現況検査により認められる状況の記録

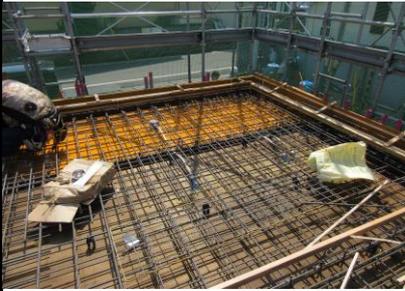
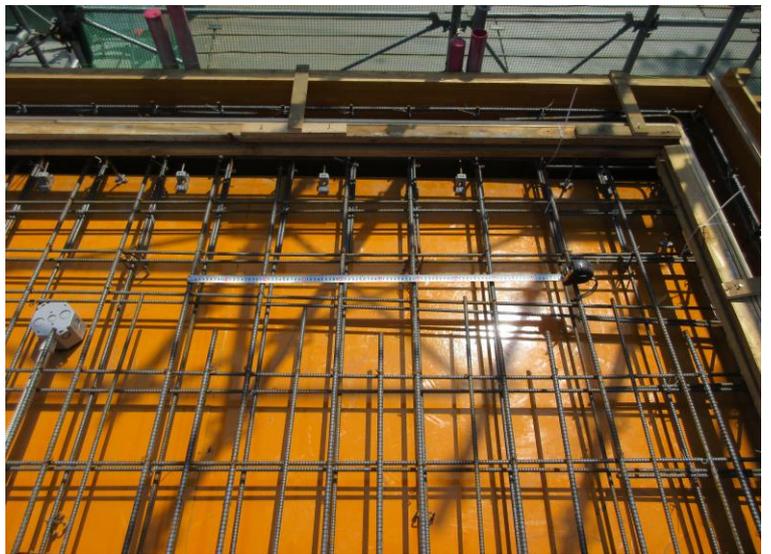
令和5年5月17日	
NO	96
場所	AB棟 (A棟)
部位	キャンティスラブ (CS4)
CS4の上端配筋筋に鉄筋の不足などがあることを指摘。(D10・D13のチドリになっていない。)

令和5年5月18日	
NO	97
場所	AB棟 (A棟)
部位	キャンティスラブ (CS4)
上記指摘に関しては、その場にて是正が行われたことを確認済。

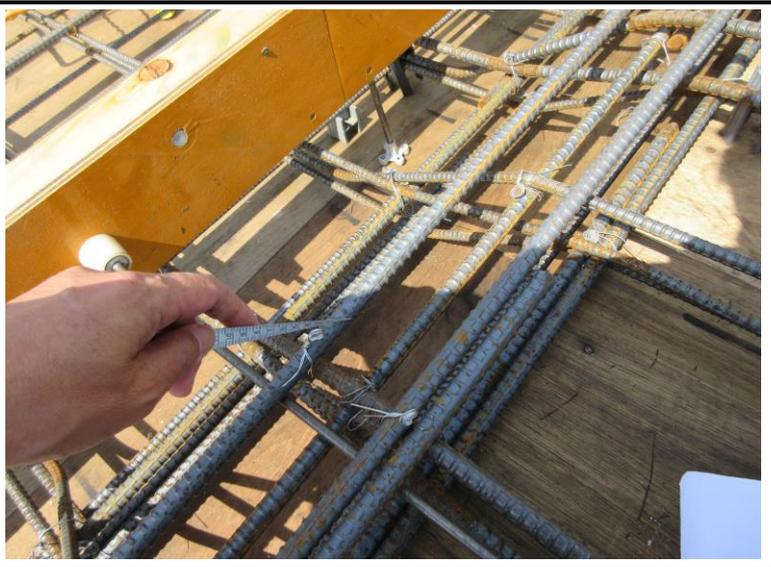
貫通部のスリーブ廻りに鉄筋がぶり厚さ(20mm以上)の不足箇所があることを指摘。

S3段差スラブの上端配力筋に鉄筋の不足箇所があることを指摘。

上記指摘に関しては、その場にて是正が行われたことを確認済。

令和5年5月17日	
NO	106
場所	AB棟 (A棟)
部位	床スラブ (S3)
上記指摘に関しては、その場にて是正が行われたことを確認済。

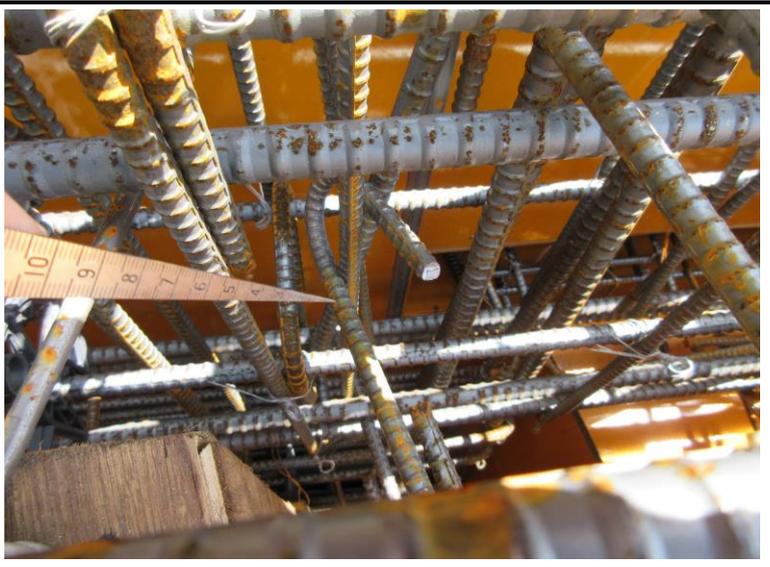
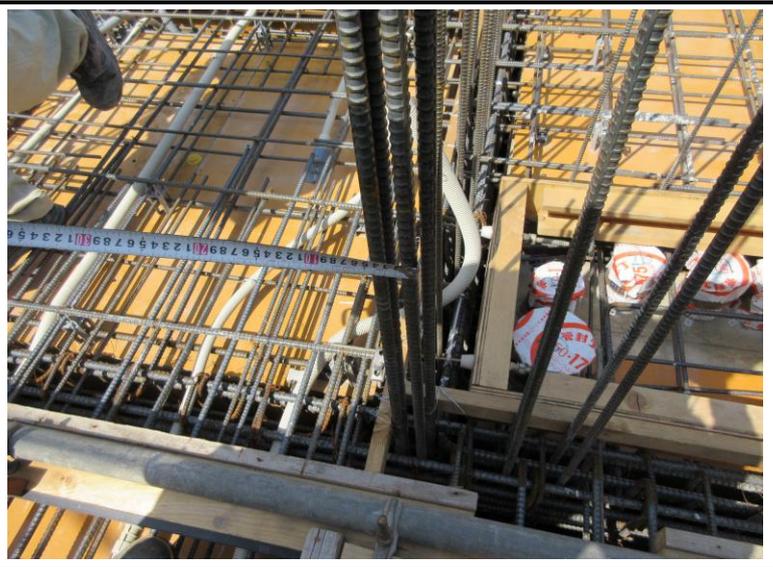
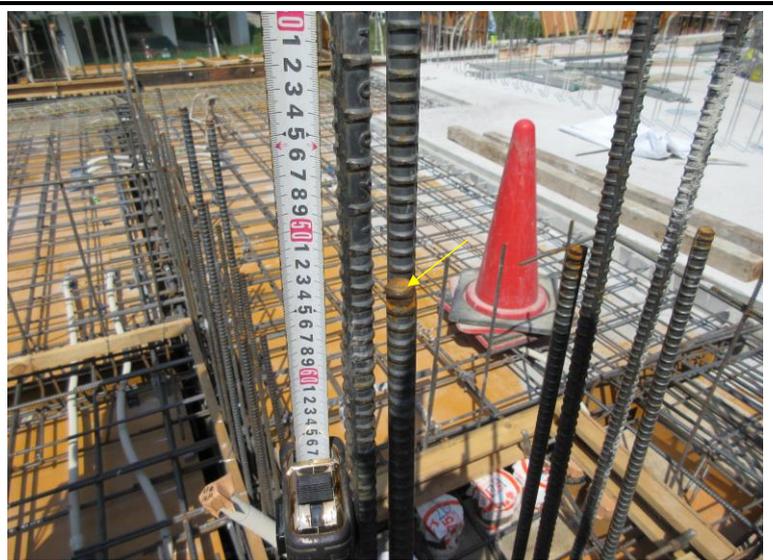
令和5年5月17日	
NO	108
場所	AB棟 (A棟)
部位	雑壁 (W15)
非構造壁 (W15: 下がり壁を含む) の上部横筋の定着が欠落していることを指摘。(共通事項)

令和5年5月18日	
NO	109
場所	AB棟 (A棟)
部位	雑壁 (W15)
上記指摘に関しては、同様箇所を含めてその場にて是正が行われたことを確認。 (一部写真提出による)

令和5年5月18日	
NO	110
場所	AB棟 (A棟)
部位	雑壁 (W15)
同上。

令和5年5月18日	
NO	111
場所	AB棟 (A棟)
部位	雑壁 (W15)
同上。

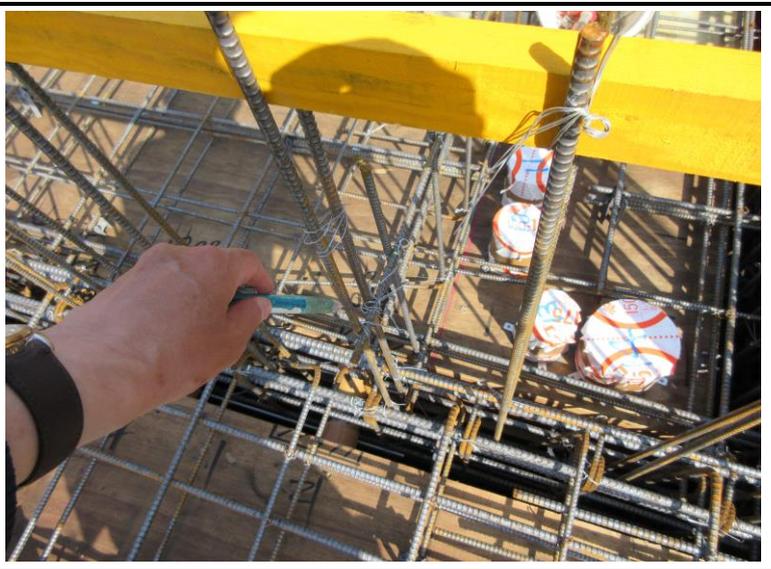
令和5年5月18日	
NO	115
場所	AB棟 (A棟)
部位	壁端部補強筋
壁端部 (交差部) 補強筋に欠落箇所などがあることを指摘。

令和5年5月18日	
NO	117
場所	AB棟 (A棟)
部位	壁端部補強筋
壁端部 (交差部) 補強筋に欠落箇所などがあることを指摘。

令和5年5月18日	
NO	119
場所	AB棟 (A棟)
部位	壁端部補強筋
壁端部 (交差部) 補強筋に欠落箇所などがあることを指摘。

令和5年5月18日	
NO	116
場所	AB棟 (A棟)
部位	壁端部補強筋
上記指摘に関しては、その場にて是正が行われたことを確認済。

令和5年5月18日	
NO	118
場所	AB棟 (A棟)
部位	壁端部補強筋
上記指摘に関しては、その場にて是正が行われたことを確認済。

令和5年5月18日	
NO	120
場所	AB棟 (A棟)
部位	壁端部補強筋
上記指摘に関しては、その場にて是正が行われたことを確認済。
